Modulo per la presentazione delle osservazioni per i piani/programmi/progetti sottoposti a procedimenti di valutazione ambientale di competenza statale

ID: Codice procedura (ID_VIP/ID_MATTM): 12691

“Progetto di un impianto eolico denominato "Pitigliano" ubicato nei comuni di Pitigliano (GR) e Sorano (GR) costituito da 20 (venti) aerogeneratori di potenza nominale 7,0 MW per un totale di 140,0 MW con relative opere connesse ed infrastrutture indispensabili”

IMMAGINE n 5. Mappa eolici elaborata dall'Associazione Amici della Terra. La mappa evidenzia il cumulo degli impianti tra Lazio e Toscana.

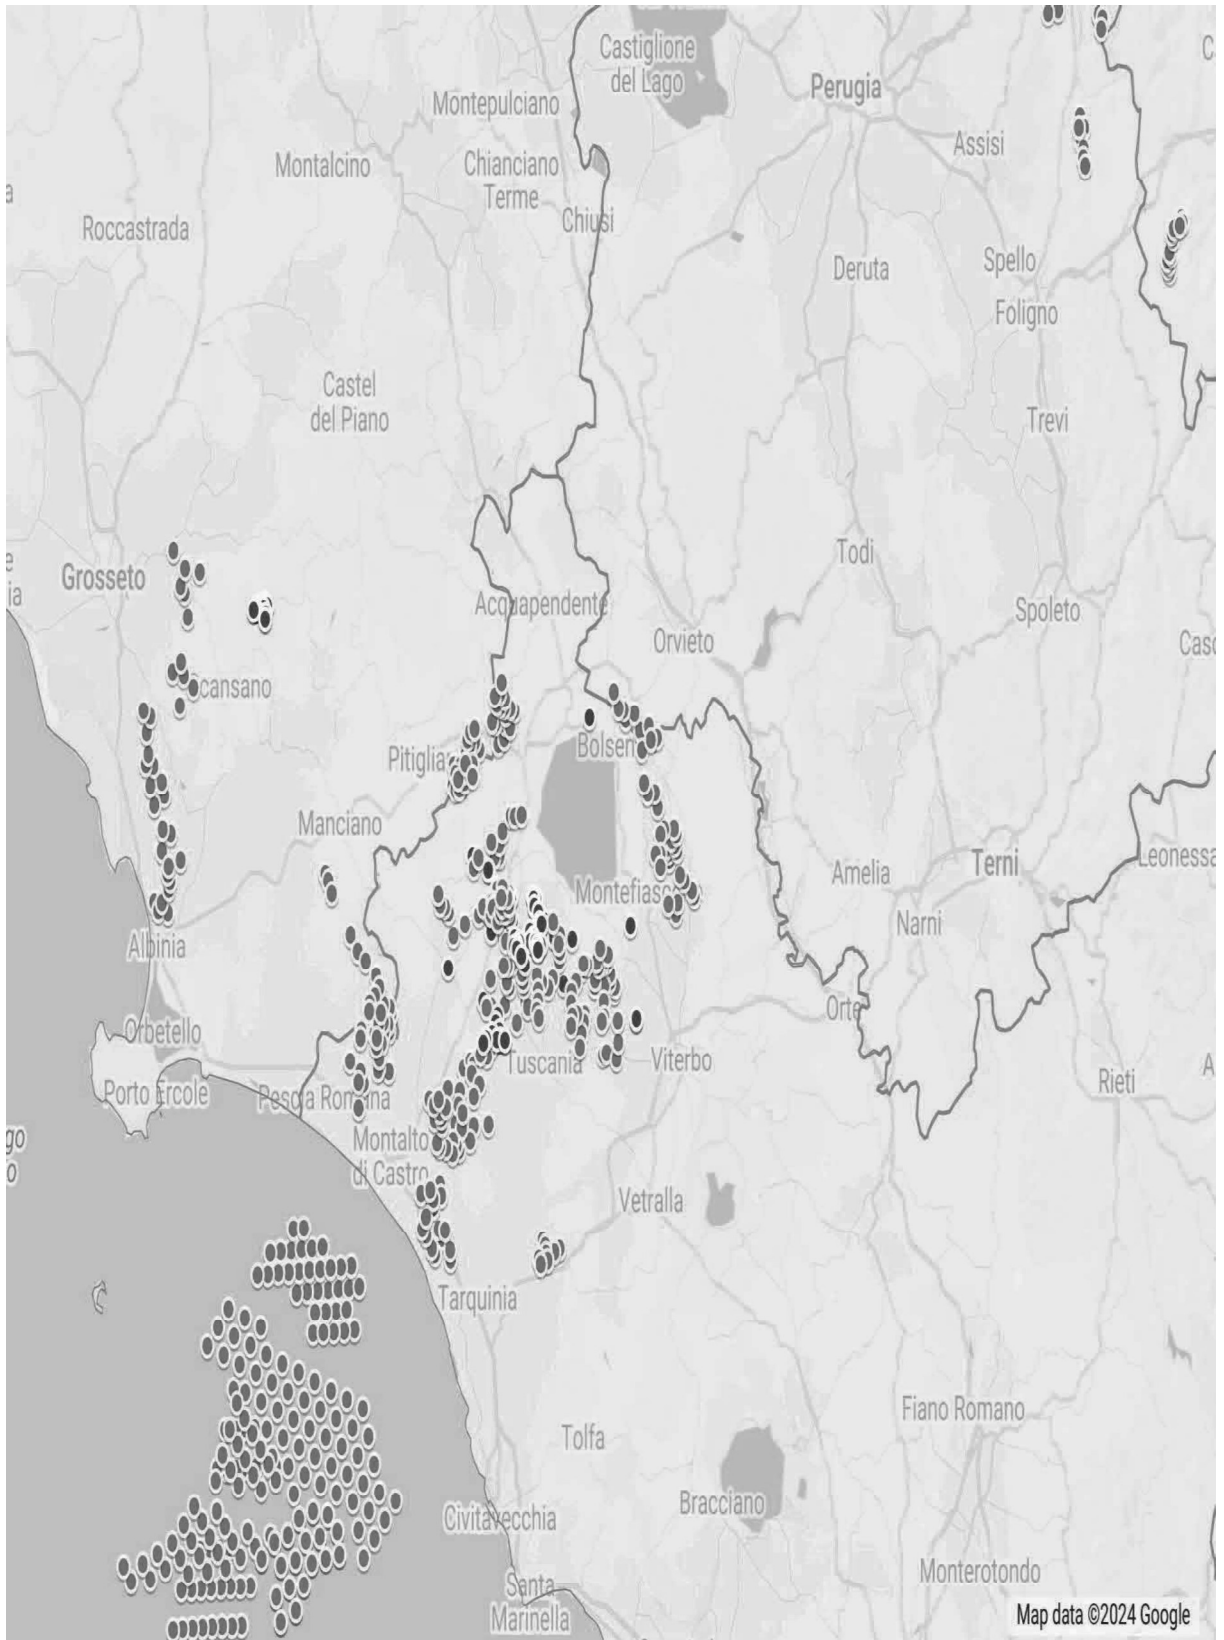
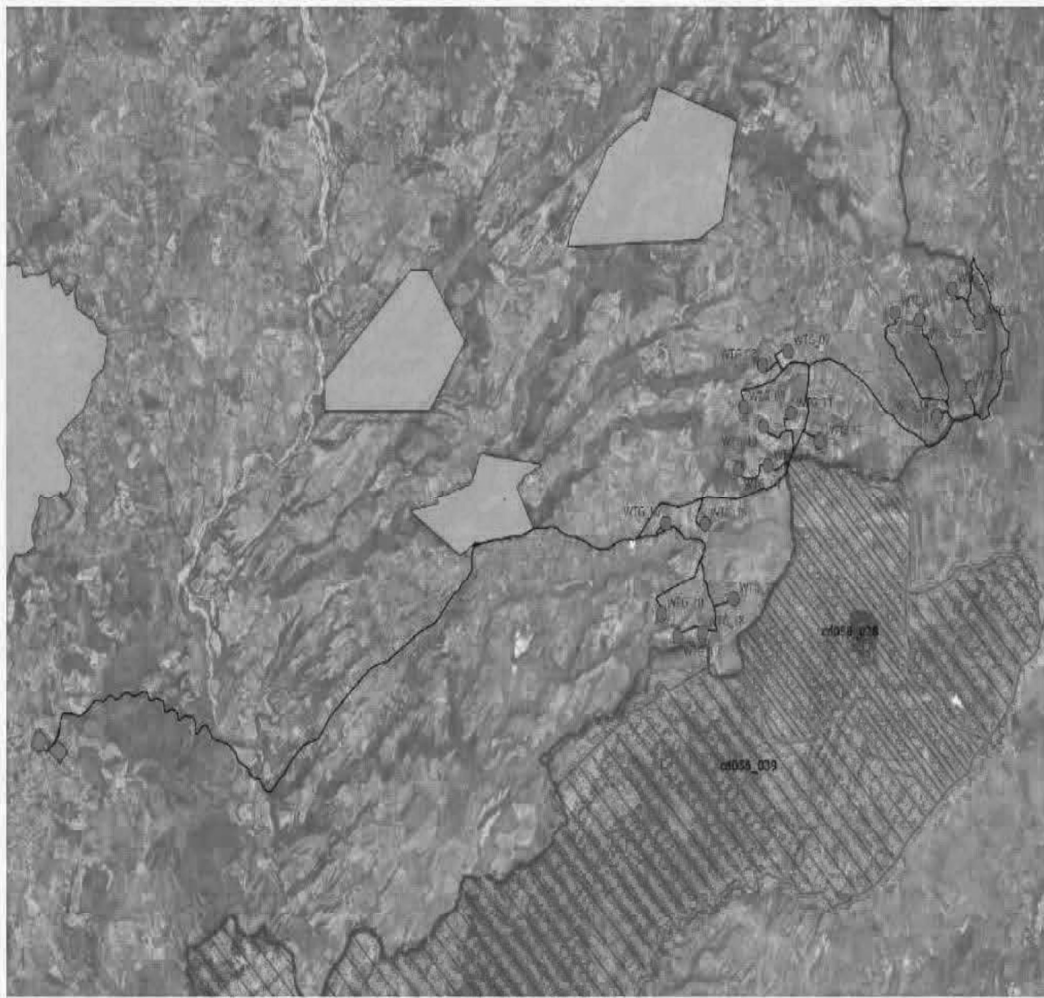
Riguardo al cumulo degli impianti FER, le mappe prodotte dalla proponente riguardano, come già evidenziato, soltanto una parte molto piccola degli impianti FER dell'area intermedia e vasta e in particolare di quelli eolici che contribuiscono a creare un notevole cumulo e la saturazione del territorio tosco laziale. Riguardo al cumulo dei soli impianti eolici si riporta la mappa dell'intervisibilità degli impianti eolici elaborata dall'Associazione nazionale “Amici della Terra”.

Se agli impianti eolici rappresentati qui sopra che non comprendono sia l'impianto eolico Pitigliano e le altre 14 pale del progetto eolico in verifica amministrativa sempre nel territorio di Pitigliano si aggiungono i migliaia di ettari (7000 fin'ora) di territorio occupato dagli impianti fotovoltaici e agrivoltaici e dalle altre tipologie appare chiaro il numero spropositato degli impianti FER nella bassa toscana e nella Tuscia.
